Informe Consolidado de Solicitud de Aclaraciones, Rectificaciones y/o Ampliaciones Complementario a la Declaración de Impacto Ambiental del Proyecto "PROYECTO REDES PRIMARIAS Y PLANTA DE TRATAMIENTO DE AGUAS SERVIDAS LOCALIDAD DE MAITENCILLO"

Nombre del Titular : ESVAL S.A.
Nombre del Representante Legal : JOSE LUIS MURILLO
Dirección : COCHRANE N° 751

El presente Informe Consolidado de Solicitud de Aclaraciones, Rectificaciones o Ampliaciones a la Declaración de Impacto Ambiental del proyecto "PROYECTO REDES PRIMARIAS Y PLANTA DE TRATAMIENTO DE AGUAS SERVIDAS LOCALIDAD DE MAITENCILLO", contiene las observaciones generadas en virtud de la revisión de la Adenda.

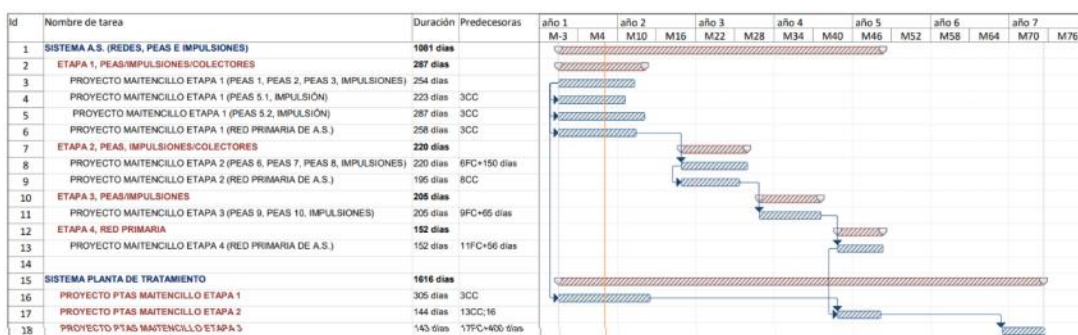
19. En la Adenda, respuesta 38, el titular señala que no se realizará lavado de camiones betoneros en la fase de construcción. Cabe señalar que, la experiencia en terreno indica que en todo procedimiento de hormigonado se realiza lavado antes y después de cada vaciado del camión betonero, así como al final de la jornada, se lava la bomba o capacho de distribución, tubo conductor, e implementos y equipos usados en la aplicación del hormigón. Por lo tanto, el titular debe describir las instalaciones destinadas a contener las aguas residuales, el volumen diario estimado a generar, eventual tratamiento y su disposición final.

Lo anterior también, como señala el numeral 2.1.6 de la Guía para la Evaluación de Impacto Ambiental de la Fase de Construcción de Proyectos.
